**Piano di Classificazione Acustica**

**Controdeduzioni**

## **PIANO DI CLASSIFICAZIONE ACUSTICA CONTRODEDUZIONI ALLE OSSERVAZIONI**

### **Allegato A.1 - Relazione illustrativa delle controdeduzioni alle osservazioni**

Individuazione dell'area oggetto di osservazione - proposta di modifica 2 . 7

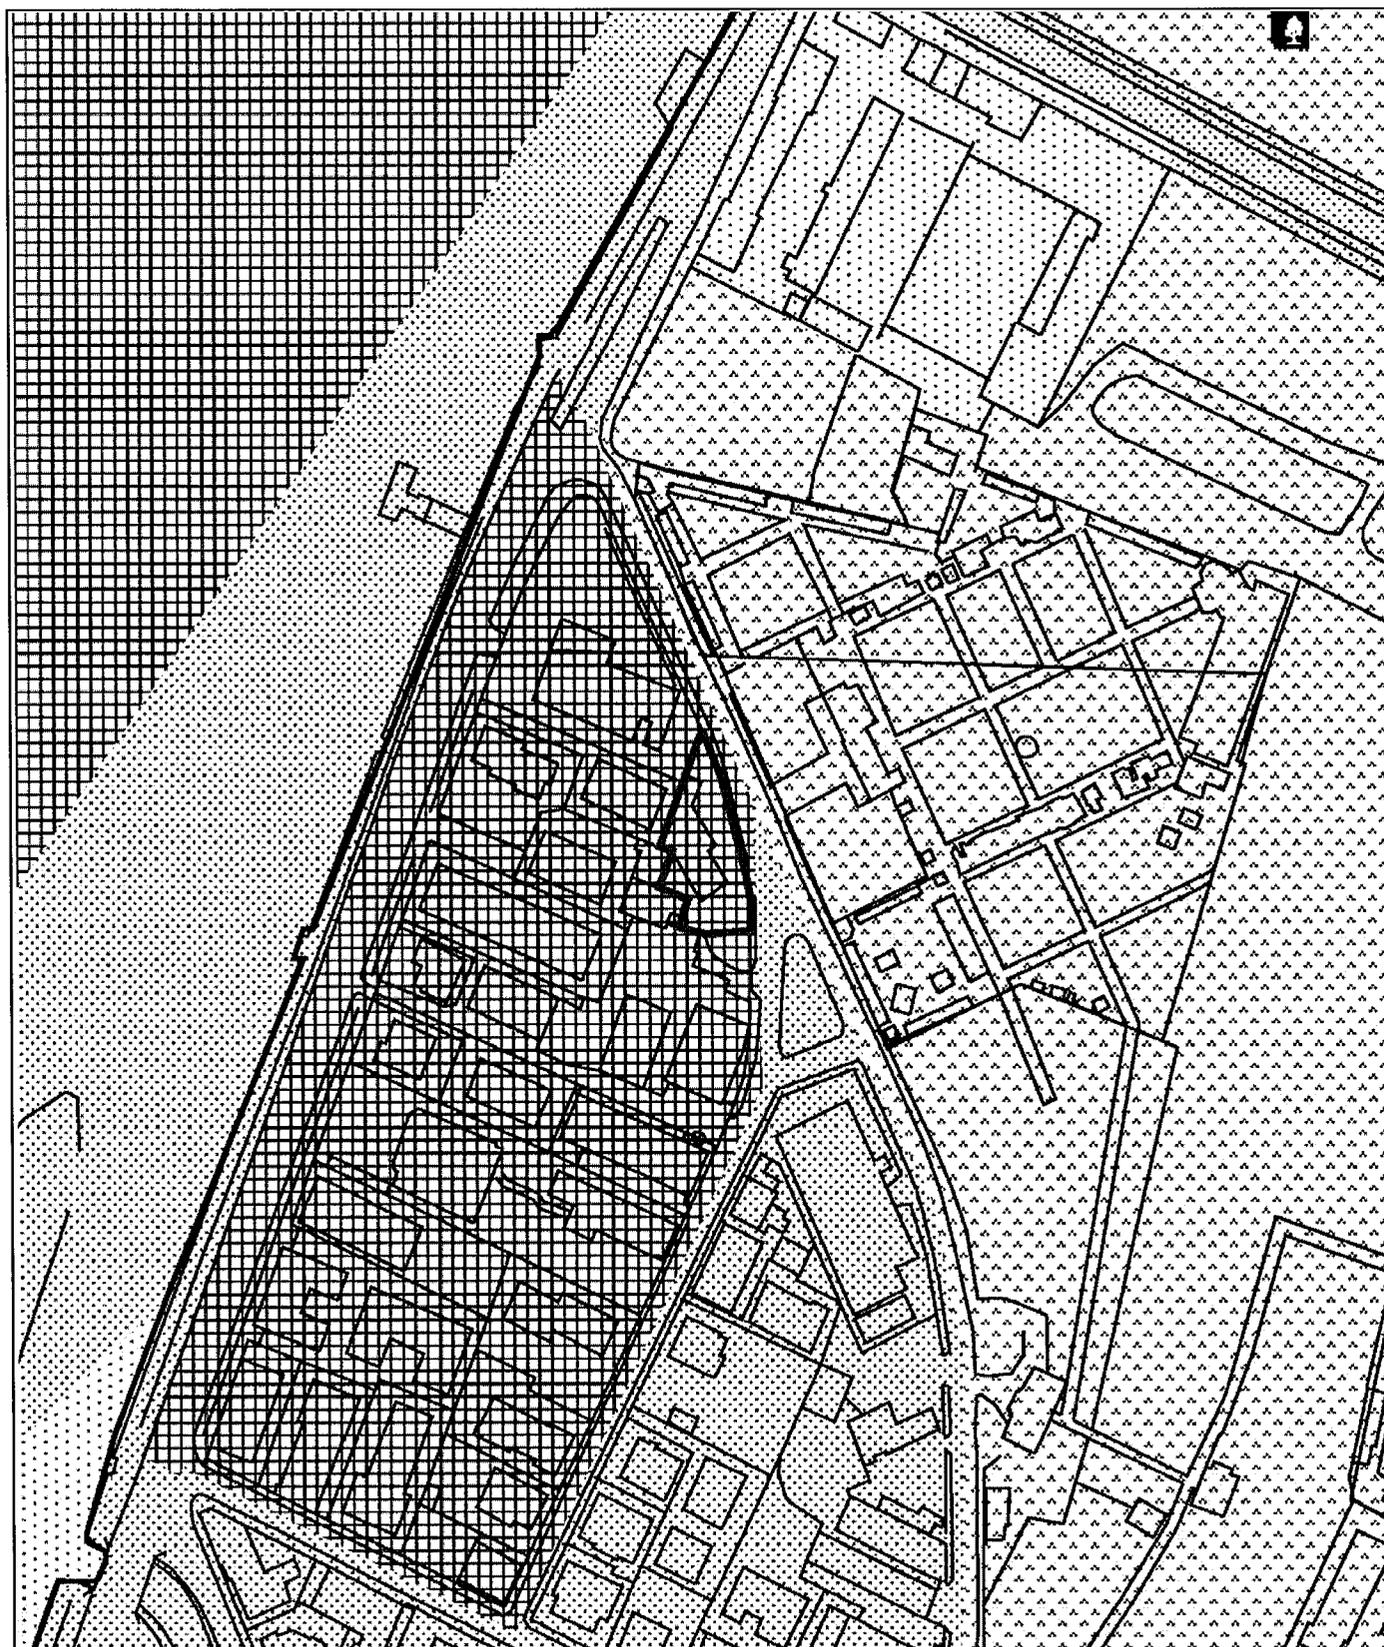
OSSERVAZIONE - PROPOSTA DI MODIFICA N. 2 . 7

**PARERE****Non favorevole all'accoglimento**Proposta di modifica localizzabile?  sì  no (se SI, vedi estratto mappa alla pagina seguente)

Individuazione dell'area oggetto di osservazione - proposta di modifica

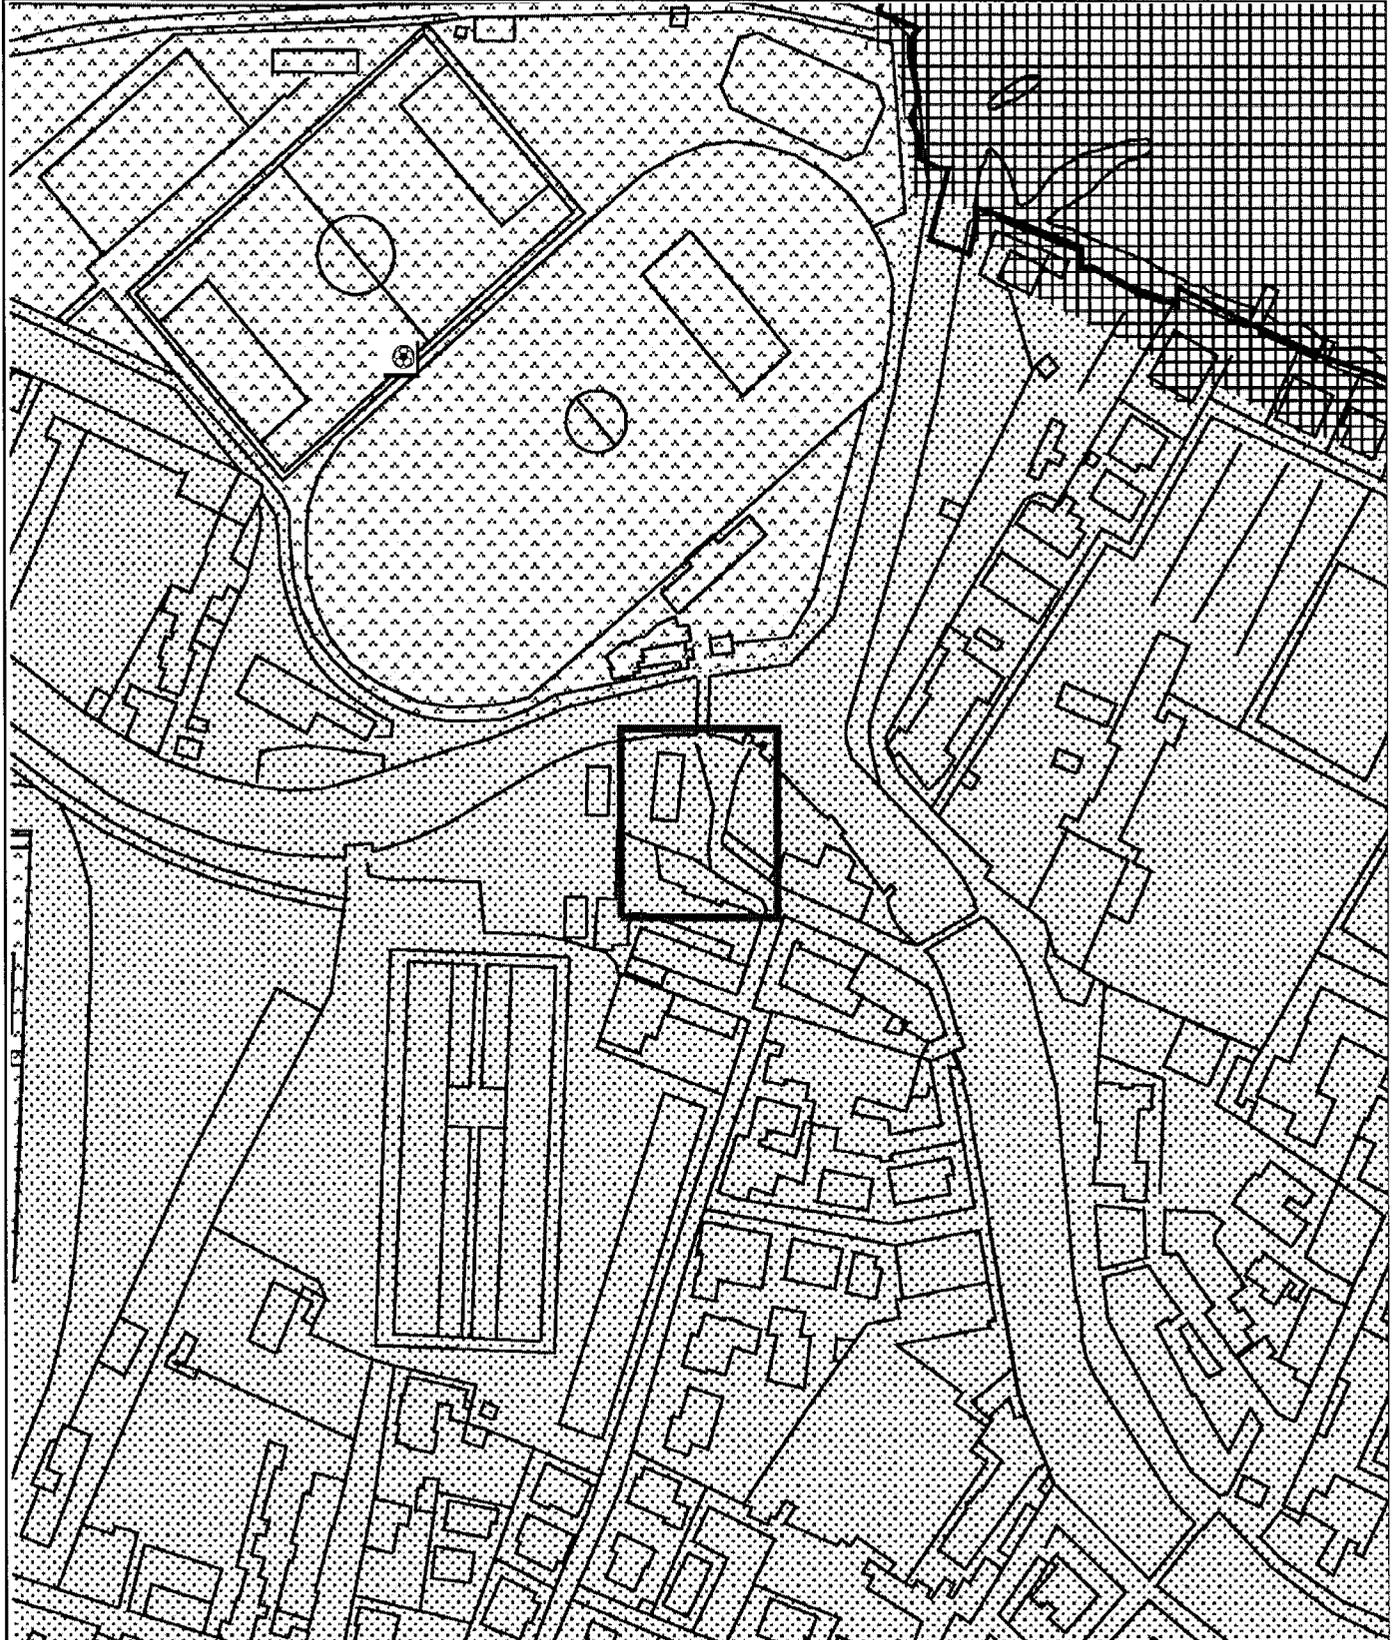
OSSERVAZIONE - PROPOSTA DI MODIFICA N. 2 . 8

Proposta di modifica localizzabile?  sì  no (se Sì, vedi estratto mappa alla pagina seguente)

Individuazione dell'area oggetto di osservazione - proposta di modifica

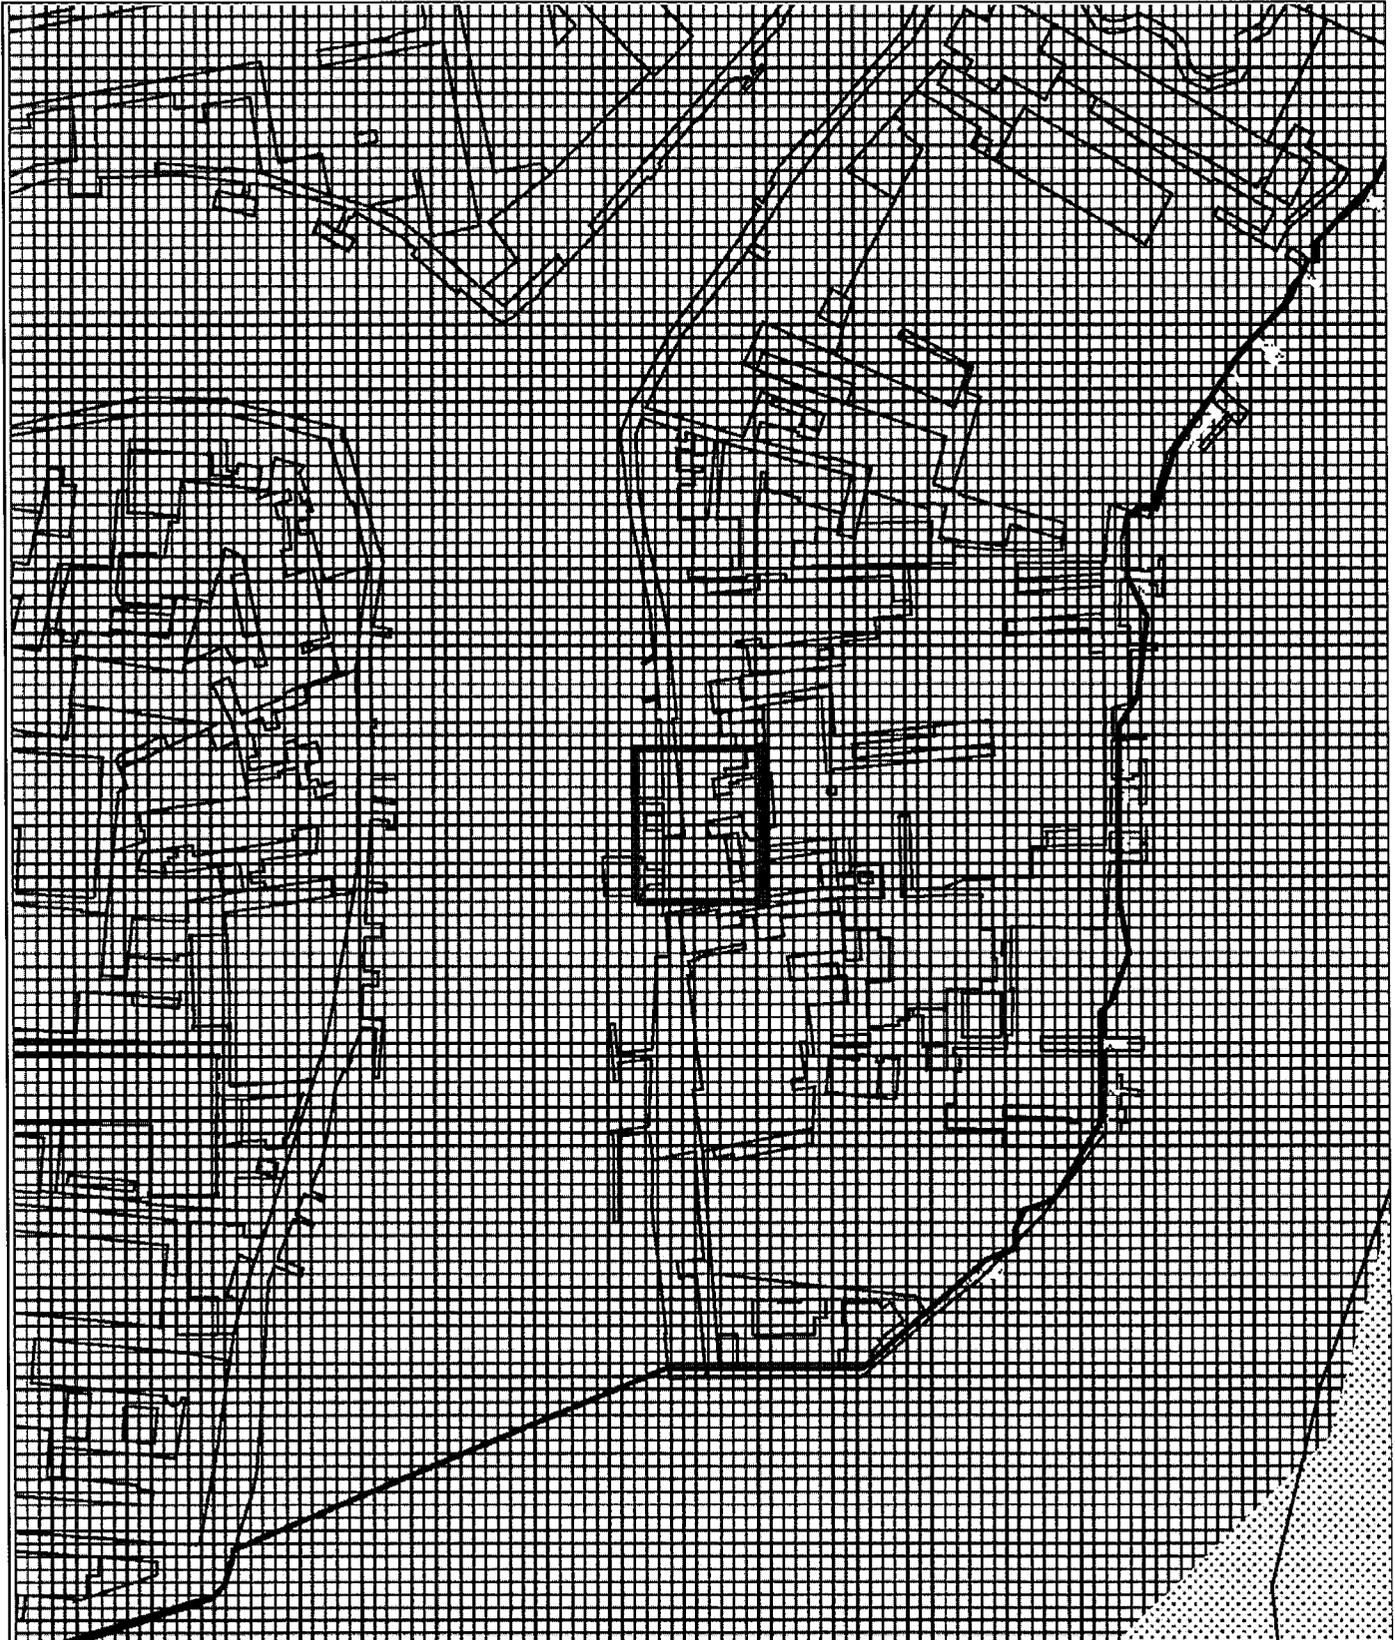
OSSERVAZIONE - PROPOSTA DI MODIFICA N. 2 / 9

**PARERE****Non favorevole all'accoglimento**Proposta di modifica localizzabile?  sì  no (se SI, vedi estratto mappa alla pagina seguente)

Individuazione dell'area oggetto di osservazione - proposta di modifica

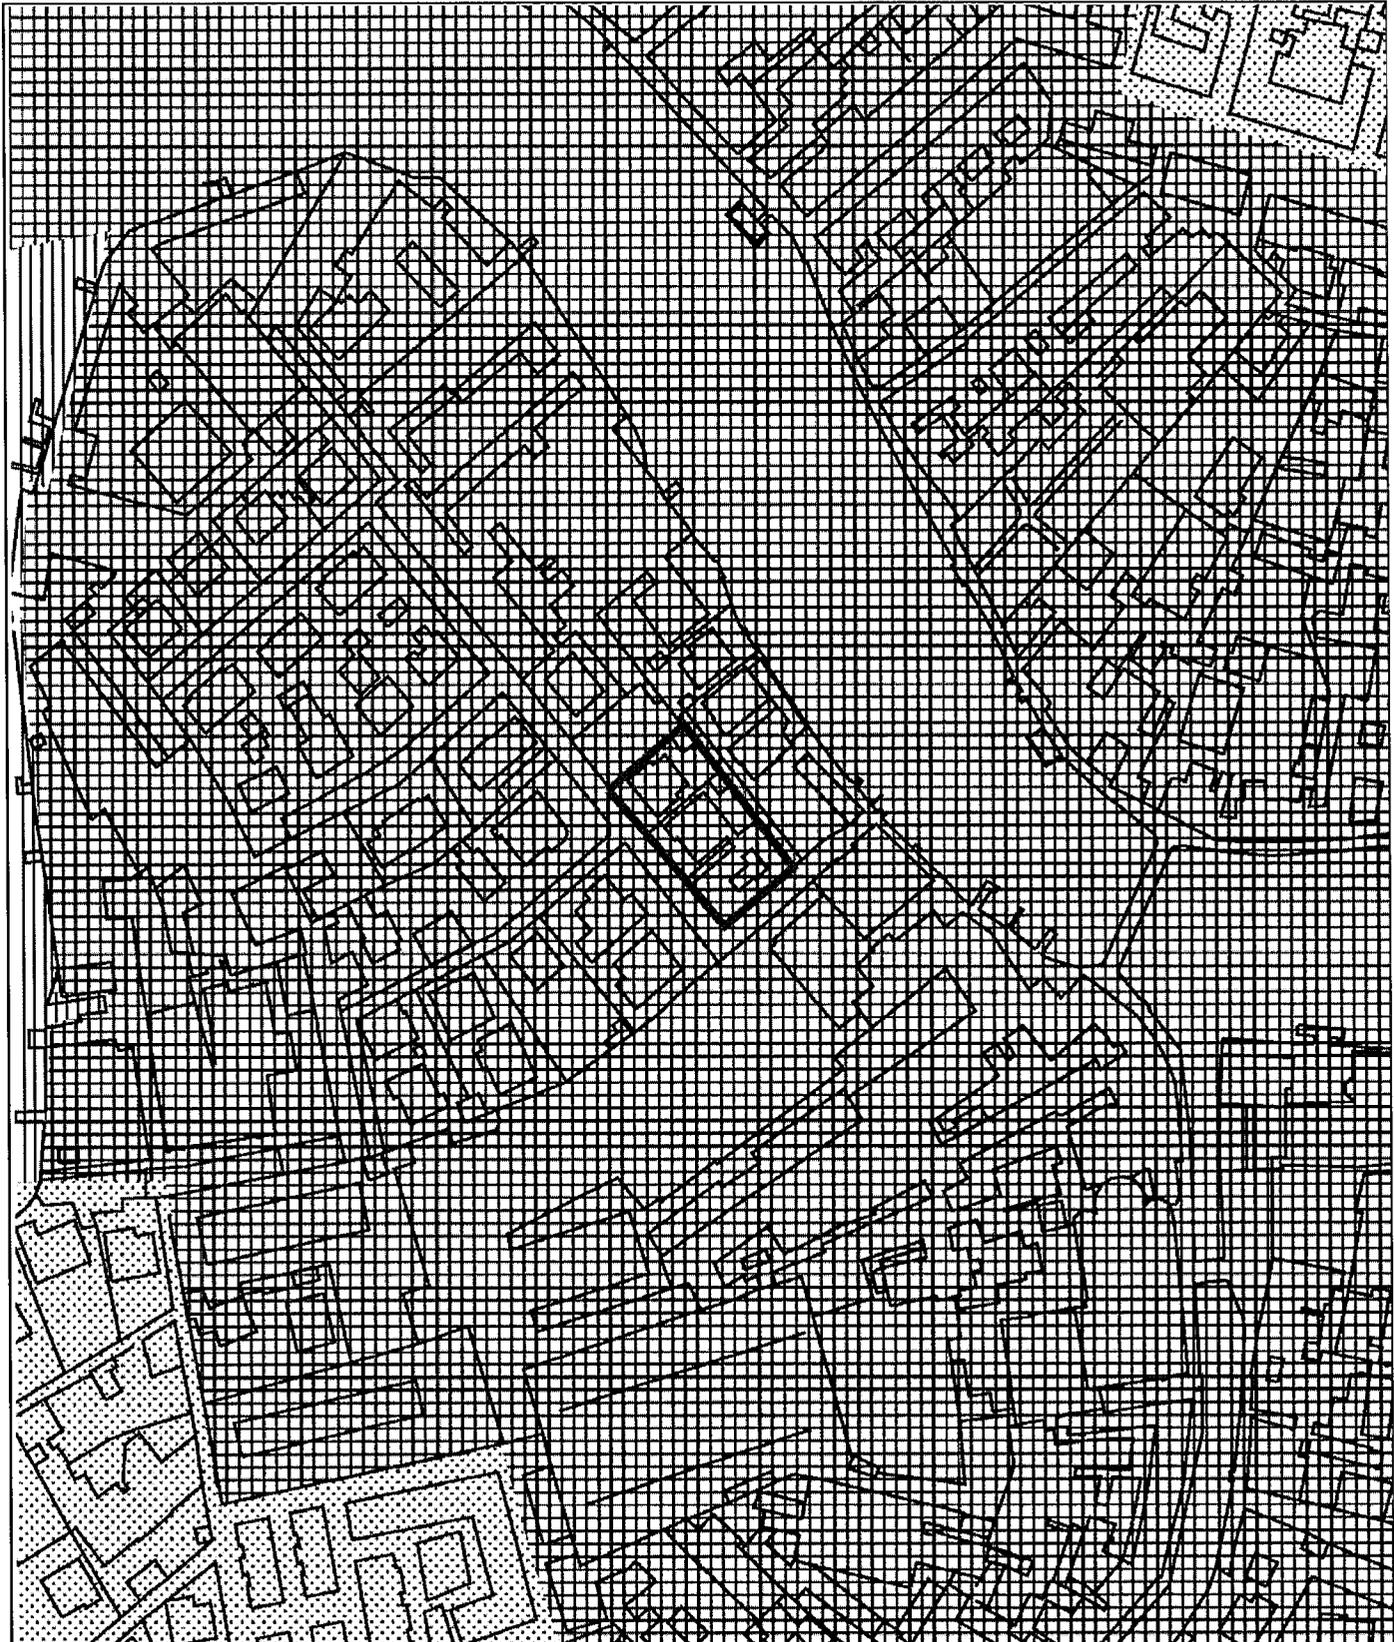
OSSERVAZIONE - PROPOSTA DI MODIFICA N. 2 / 10

**PARERE****Non favorevole all'accoglimento**Proposta di modifica localizzabile?  sì  no (se Sì, vedi estratto mappa alla pagina seguente)

Individuazione dell'area oggetto di osservazione - proposta di modifica

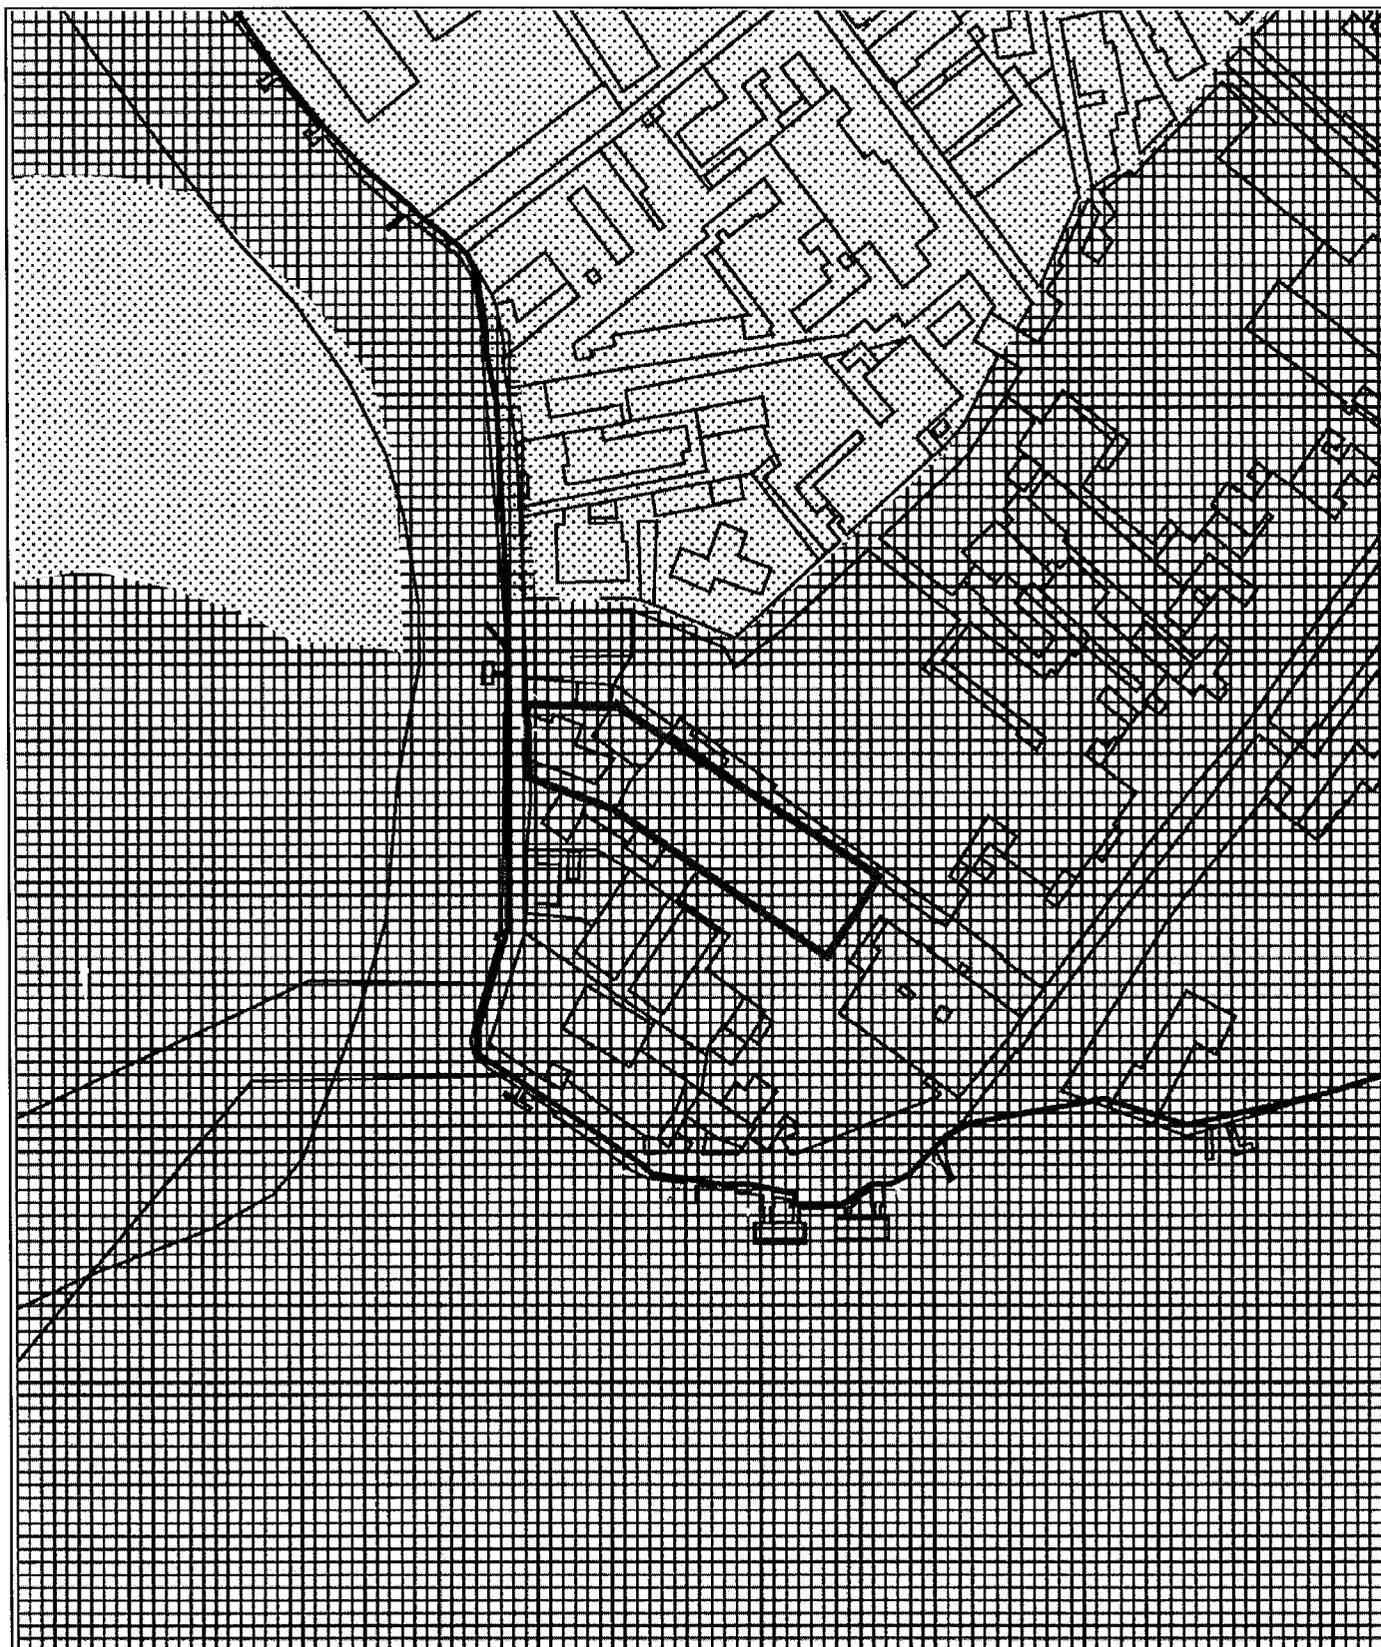
OSSERVAZIONE - PROPOSTA DI MODIFICA N. 2 . 11

Proposta di modifica localizzabile?  si  no (se SI, vedi estratto mappa alla pagina seguente)
